1.2 JUSTIFICACIÓ DEL COMPLIMENT DELS INFORMES DELS TÈCNICS MUNICIPALS

Per tant, el present annex incorpora els requeriments dels informes esmentats, tal com es justifica en l'apartat següent '*JUSTIFICACIÓ DEL COMPLIMENT DELS INFORMES DELS TÈCNICS MUNICIPALS*'.

PROJECTE D'URBANITZACIÓ DEL PPU Núm. 5 "PUIGNERÓ"
ANNEX QUE DÓNIA COMPLIMENT ALS INFORMES DELS TÈCNICS MUNICIPALS EMESOS EL JULIOL DE 2012

PLANTA PAVIMENTACIÓ - DETALLS

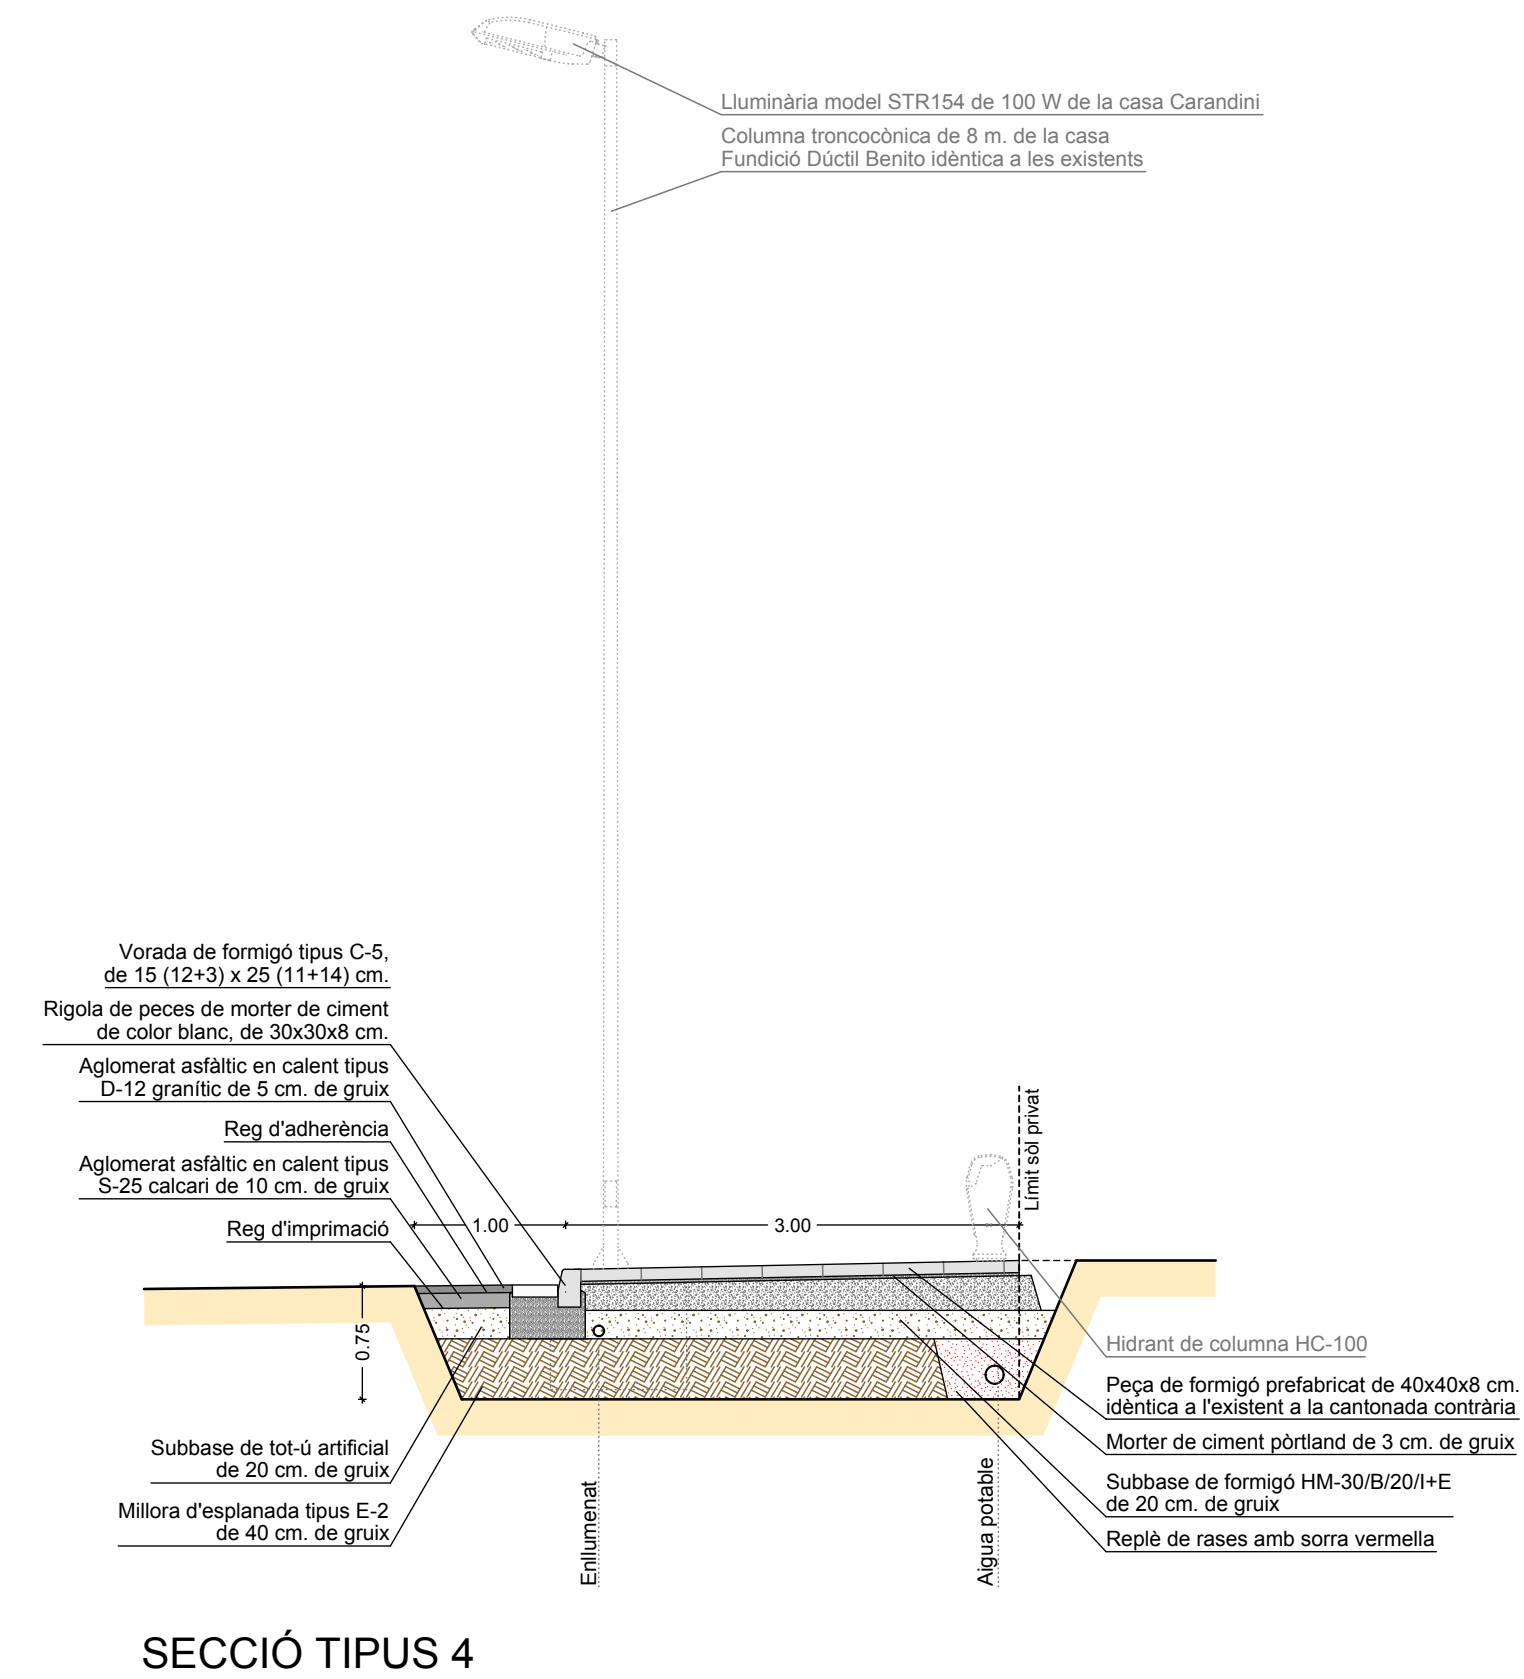
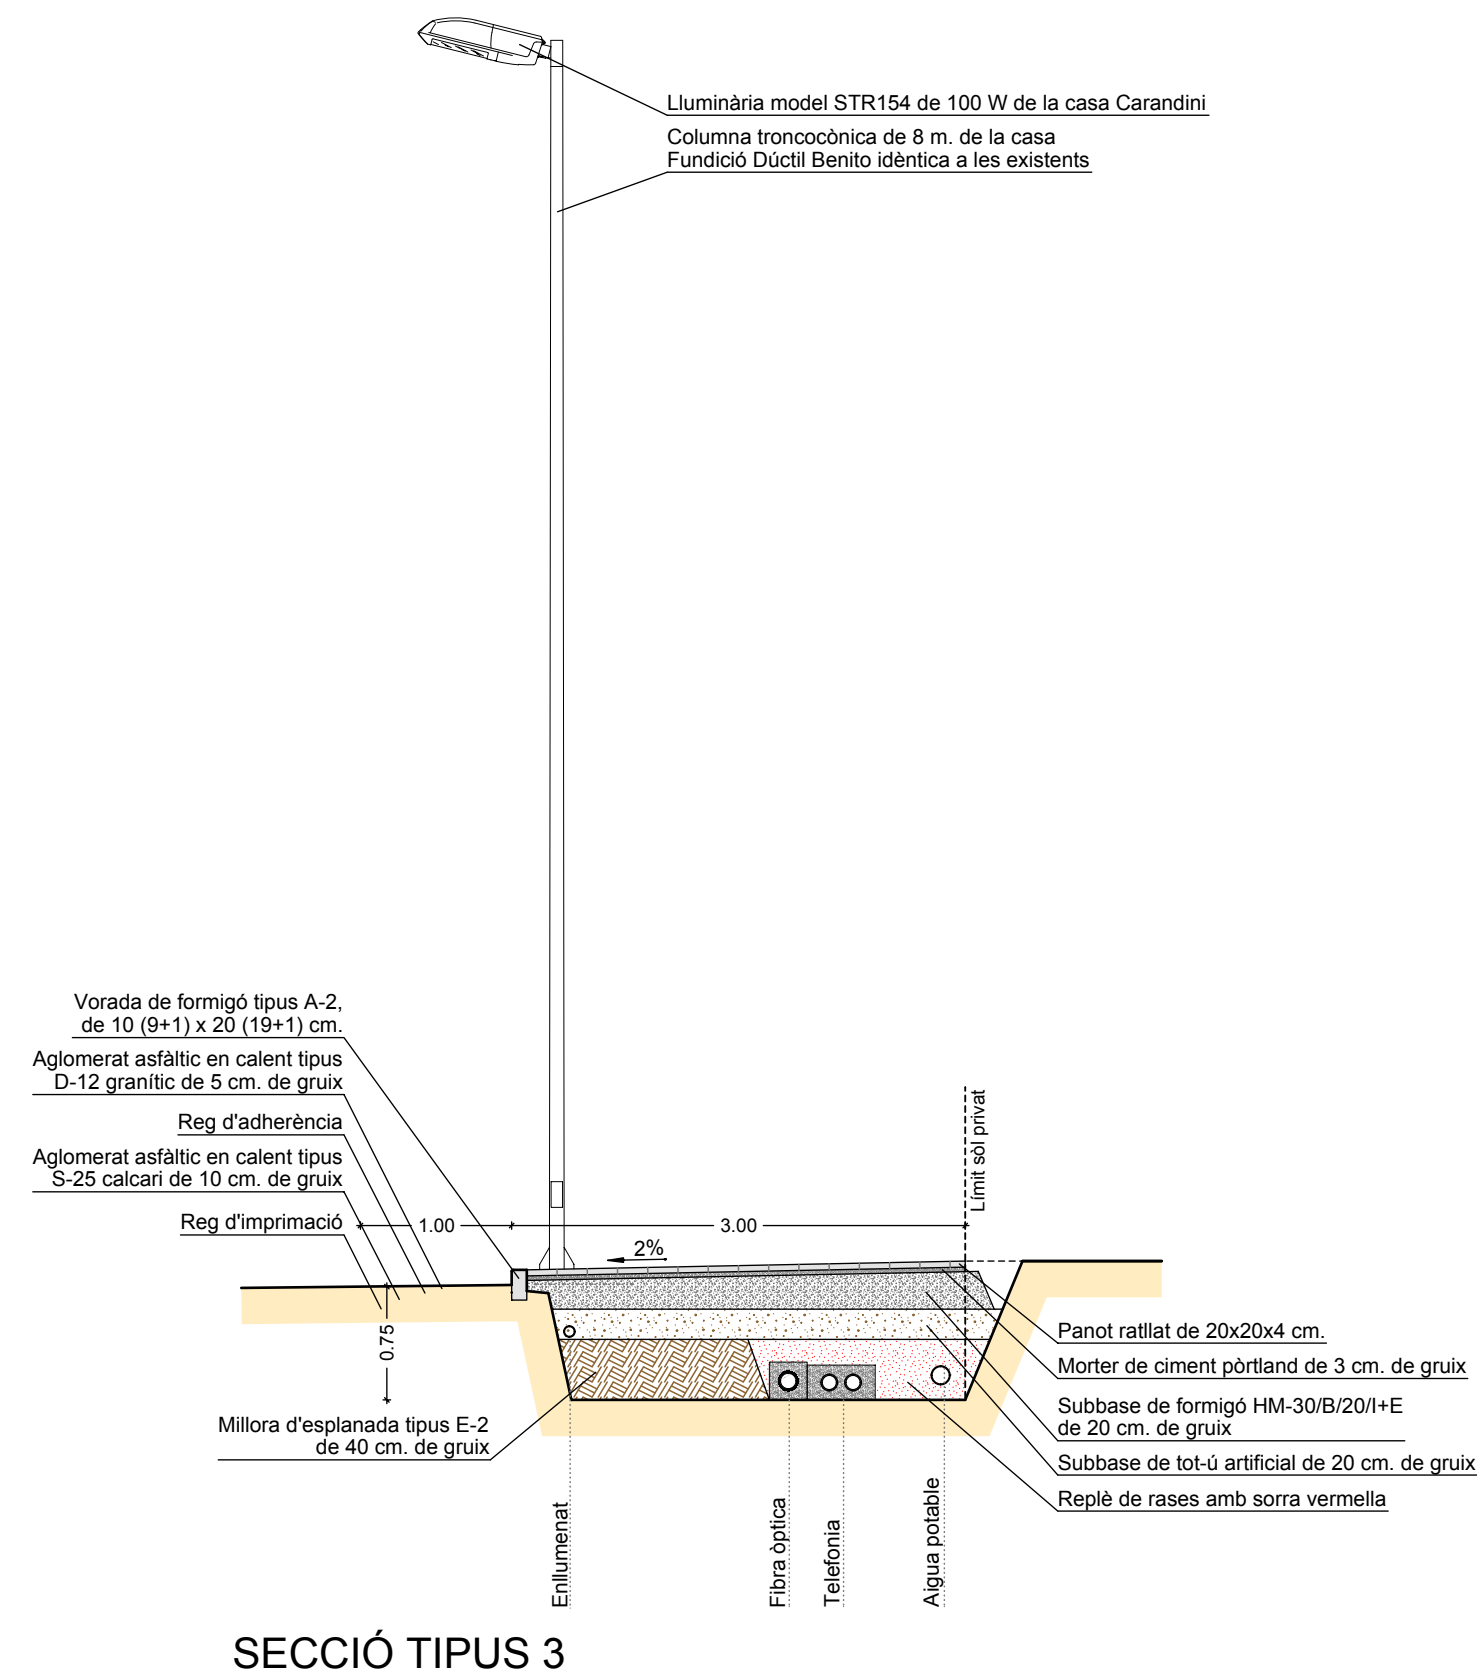
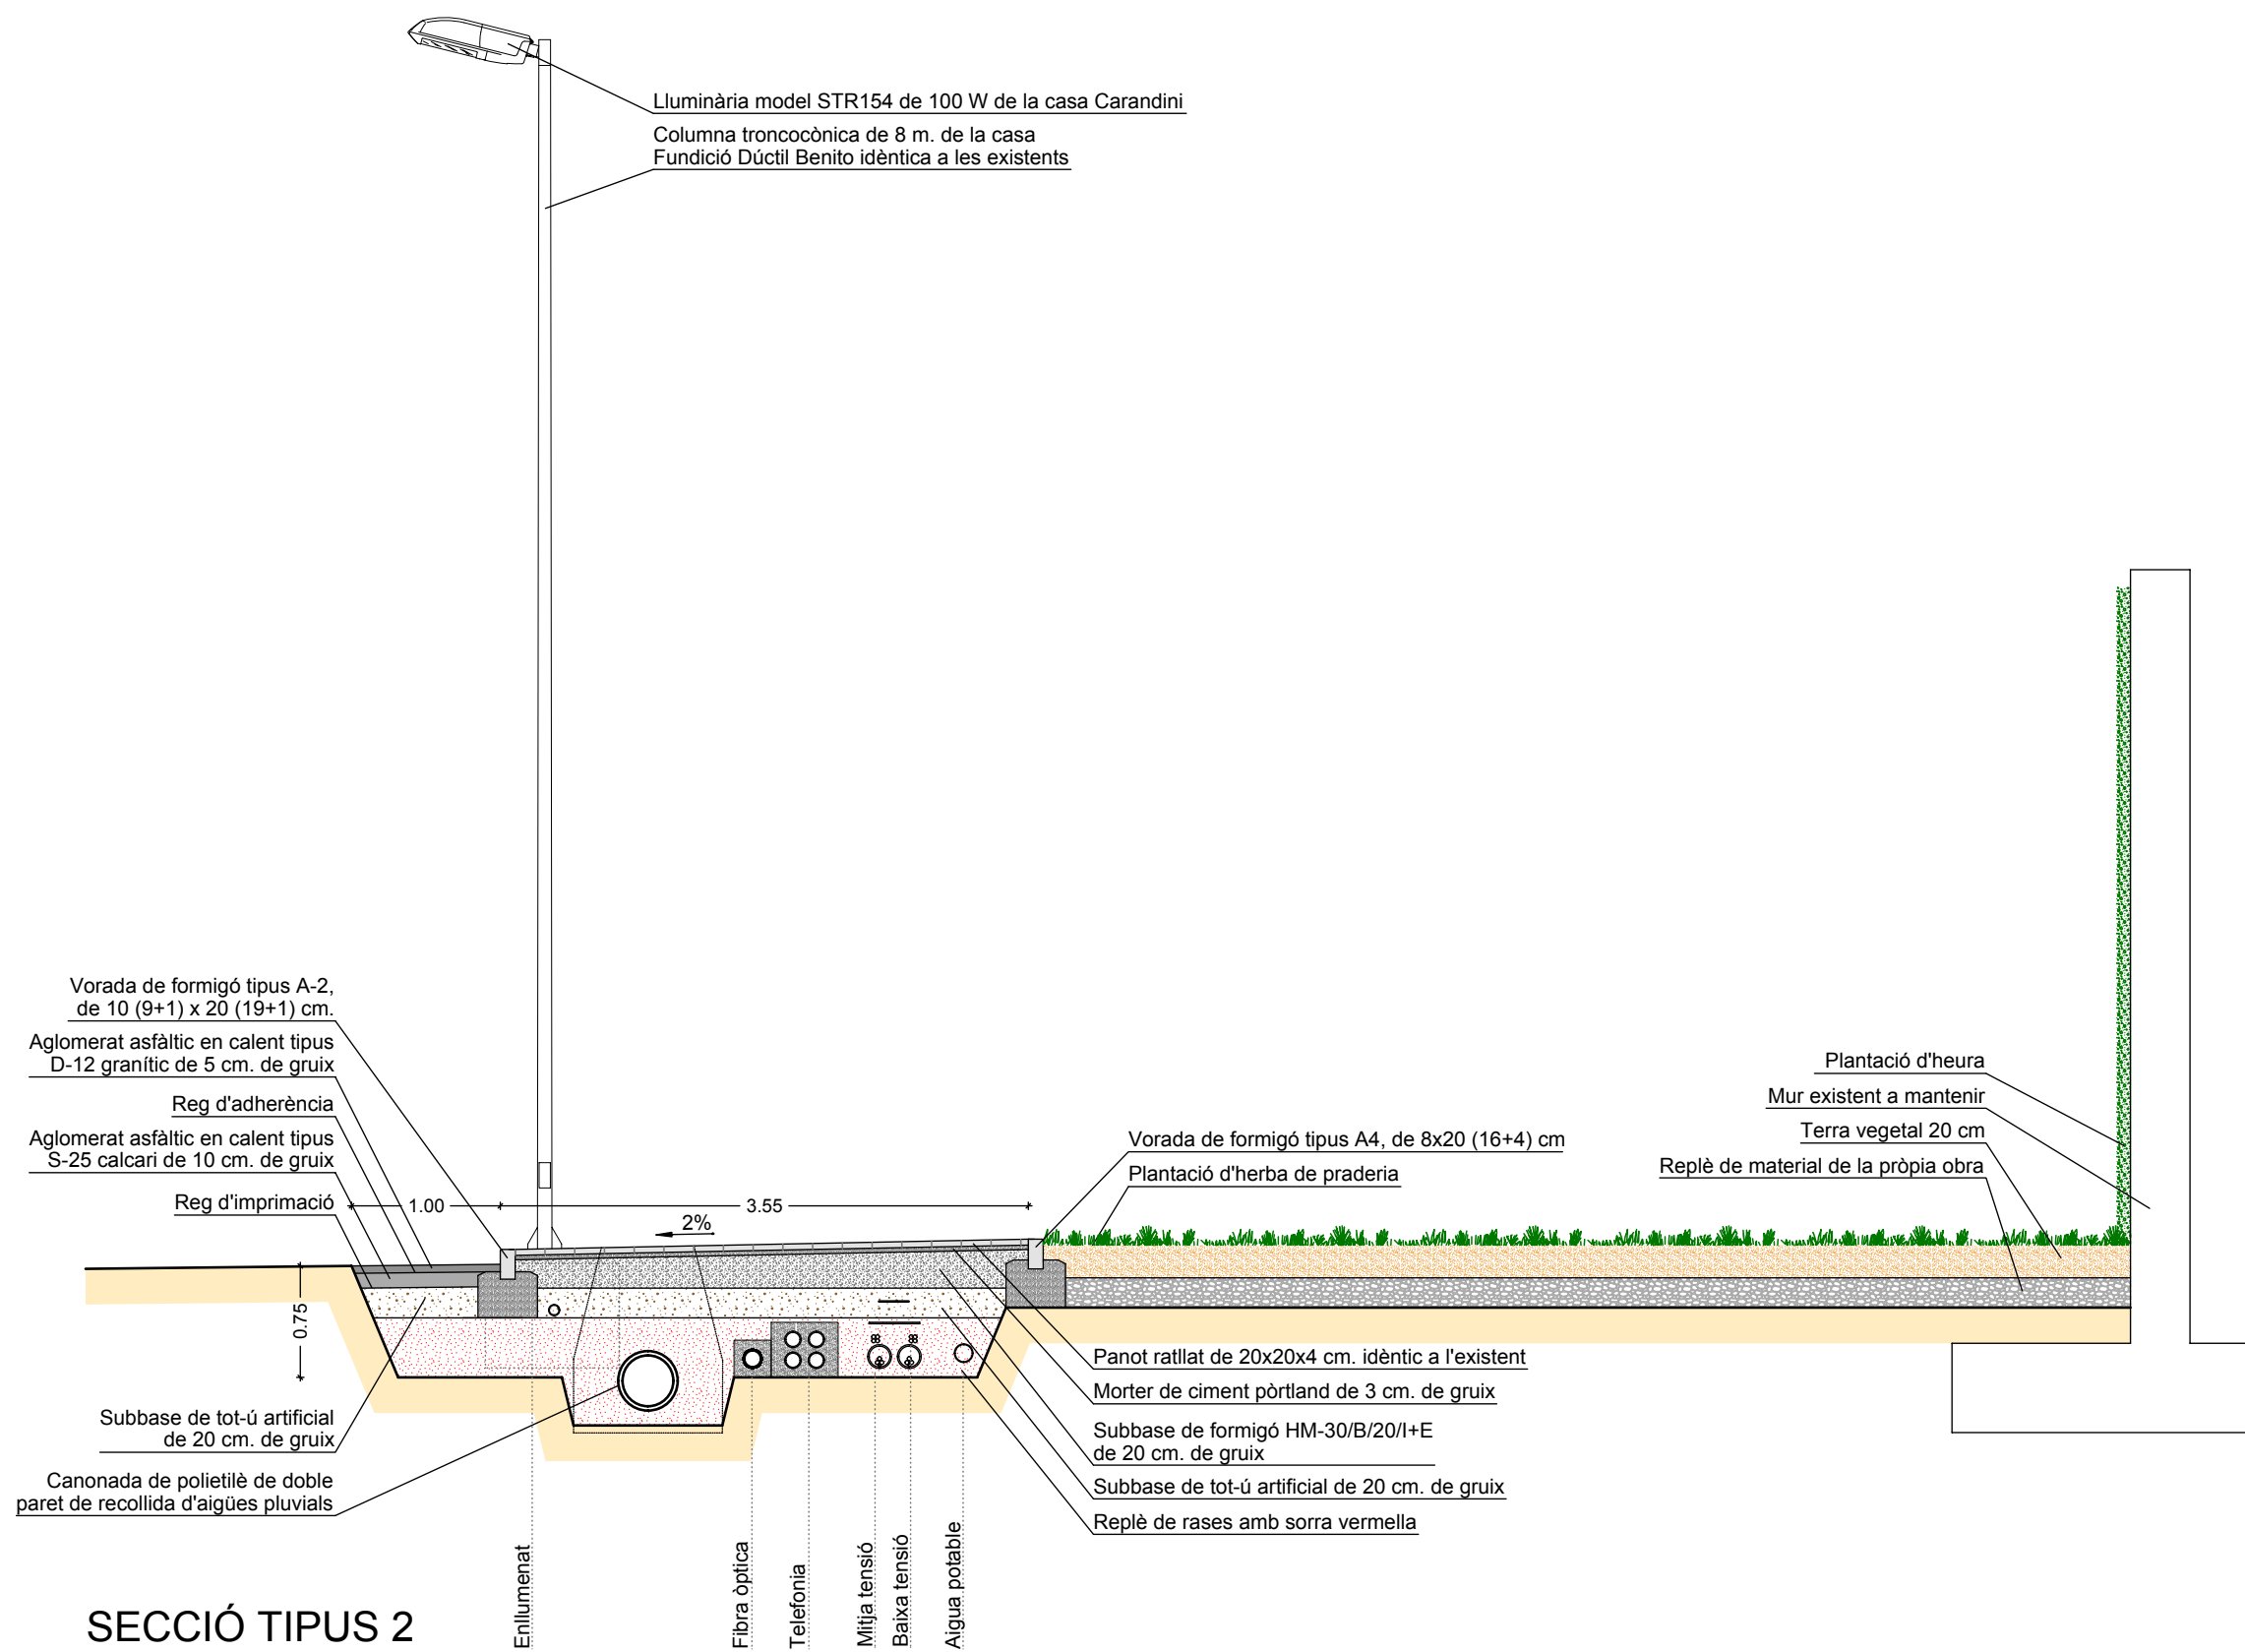
- Punt 3. *'Cal estudiar en detall el tram de vial situat al final de les escales que donen al passatge peatonal d'accés al veïnat del Bac de Roda, de 6 metres d'amplada i amb un desnivell de 0,78 m, tant respecte als materials com respecte a les entregues del mateix.'*

- Punt 5. *'D'acord amb les indicacions de l'Ajuntament, l'espai lliure de forma rectangular situat en el lloc on actualment es troben situats els coberts a enderrocar, anirà acabat amb praderia, sense col·locar-hi ni bancs ni cap tipus d'espai verd, mantenint únicament el tractament de l'heura que tapa el mur posterior existent, tal com es pot veure en la secció tipus 2 del plànol nº5.'*

‘Es pot plantar herba de praderia, utilitzant varietats hidròfiles amb baix requeriment hídric i creixement lent, però sobretot caldria assegurar que el substrat comptés almenys amb un gruix homogeni d'almenys 20 cm.’

Els plànols 4.1 'Planta pavimentació – Rasants i alineacions' i 4.2 'Planta pavimentació – Detalls' incorporen el tractament d'aquest àmbit de l'espai públic.

Els plànols 4.1 'Planta pavimentació – Rasants i alineacions', 4.2 'Planta pavimentació – Detalls', i 5 'Seccions – Detall pas de vianants' incorporen el tractament d'aquest espai.

Els plànols 4.1 'Planta pavimentació – Rasants i alineacions', 4.2 'Planta pavimentació – Detalls', i 5 'Seccions – Detall pas de vianants' recullen aquesta prescripció.
